Mission régionale d'autorité environnementale

**Avis de la Mission régionale d'autorité environnementale
de la région Nouvelle-Aquitaine
sur la mise en compatibilité par déclaration de projet
du plan local d'urbanisme intercommunal de Bordeaux Métropole
Secteur Souys Parc Eiffel**

n°MRAe 2021ANA55

dossier PP-2021-11138

Carte des sous-secteurs A, B et C (source : notice de présentation, p. 49)

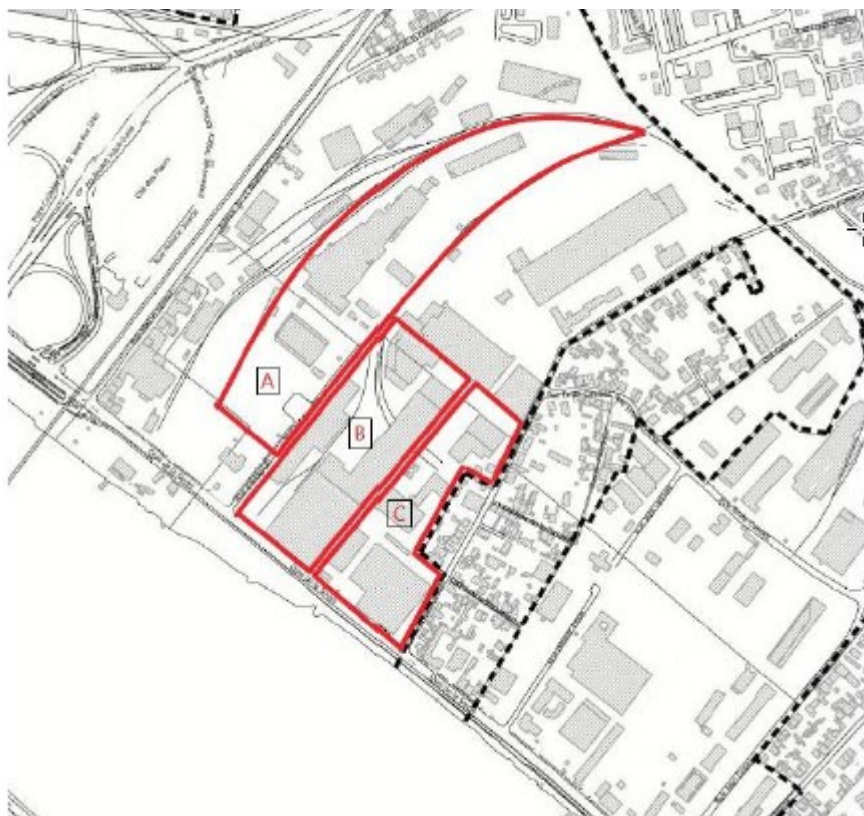
La MRAe relève cependant que les règles retenues, avec une hauteur maximale de 36 mètres pour les sous-secteurs A et B, ne semblent pas pouvoir garantir la progressivité qui est souhaitée d'après le rapport de présentation¹⁰. S'agissant du sous-secteur C, la hauteur maximale de 18 mètres semble importante, étant souligné que ce sous-secteur supporte un enjeu important de transition avec le secteur pavillonnaire situé entre la rue Giacomo Matteoti (se poursuivant en chemin Richelieu) et la rue Émile Henriot.

La MRAe s'interroge sur la cohérence entre les règles retenues dans le cadre de la mise en compatibilité et les principes d'aménagement du secteur évoqués dans la notice de présentation. Elle invite l'EPA à mieux justifier les règles de hauteur retenues pour les sous-secteurs B et C, et le cas échéant à les moduler afin de garantir une progressivité d'un sous-secteur à l'autre.
